Asunto: **ENTRADA AL PARQUE DEL RETIRO POR C/ MARIANO DE CAVIA. RAMPA ACCESO (ID 3195). Presupuestos participativos.**

Rampa de entrada al Retiro por Mariano de Cavia

Informe

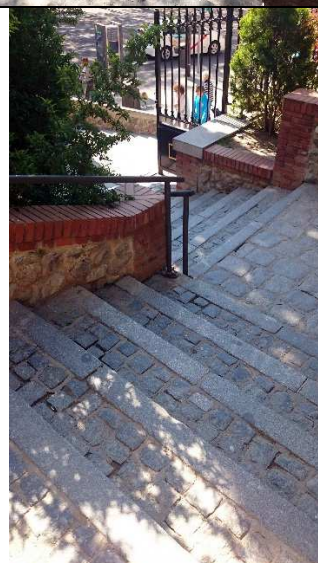
El acceso de la puerta de Mariano de Cavia se encuentra en el punto de mayor desnivel entre la acera y la plataforma del parque, de todos los accesos con los que cuenta el parque. El acceso desde la puerta del Niño Jesús no presenta ningún obstáculo, se encuentra a 380 m. de la puerta de Mariano de Cavia con una acera de conexión con una pendiente aproximada del 3,9 %.

Dado el carácter singular de estos entornos resulta inviable plantear la construcción de rampas de acceso, además de que el desnivel a salvar tampoco hace muy recomendable la solución mediante rampa. En el caso de la puerta de Mariano de Cavia se precisaría de una rampa con un desarrollo no inferior a 102 m. y una ocupación en planta de al menos 200 m².

Por todo lo anterior, la propuesta de Presupuesto Participativo "ENTRADA AL PARQUE DEL RETIRO POR C/ MARIANO DE CAVIA. RAMPA ACCESO (ID 3195)", se considera **INVIABLE**

PUERTA DE DANTE

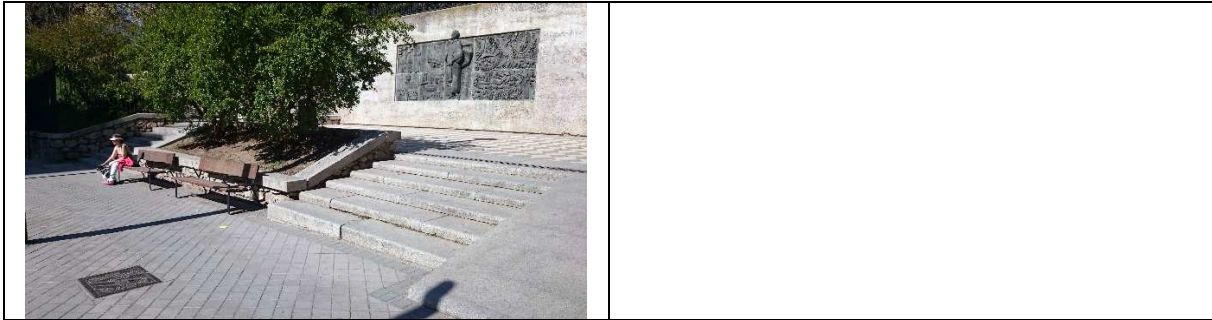
El acceso desde la calle al parque se realiza a través de un primer tramo de escalera que desembarca en una plataforma desde la que arrancan dos rampas italianas con pendientes del 13% (Sur) y 16% (Norte). El conjunto salva un desnivel aproximado de 4 m. La escalera carece de:

- Señalización mediante pavimento tacto-visual del inicio y fin de escalera
- Pasamanos adecuado
- Pavimento adecuado en las rampas italianas
- Señalización de peldaños
